# Câmara Municipal de Santa Teresa

REQUERIMENTO Nº 005/2019

Considerando que, no final de 2018 foi entregue uma barragem na localidade de Itanhanga, interior do município, construída com a finalidade de minimizar os efeitos da seca que atinge frequentemente a região;

Foto 01 – pontos de ferrugem na estrutura do monge

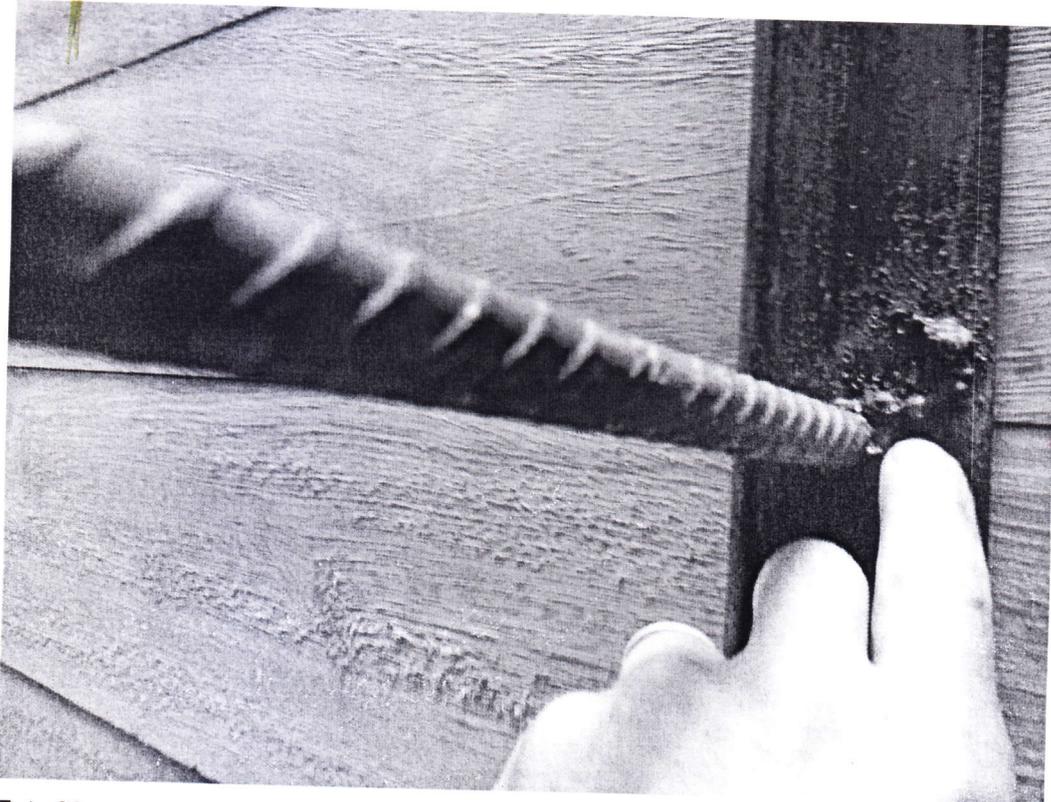
2. Há vazamentos na estrutura do monge, o que afeta a retenção da água e conseqüentemente impossibilita que o armazenamento total, para o qual a barragem foi projetada, seja atingido;

4. As canaletas do monge, devido ao alto teor de ferro presente na água, já estão enferrujando, com apenas 20 dias de alagamento, o que pode caracterizar risco de rompimento das laterais no futuro;

2. A empresa responsável irá fazer os reparos estruturais e melhorias no monge, a fim de sanar o problema do vazamento e da ferrugem na estrutura?
3. E quanto aos outros problemas aqui mencionados, a Prefeitura Municipal tem conhecimento? Quais medidas foram (ou serão) tomadas para a solução dos mesmos?
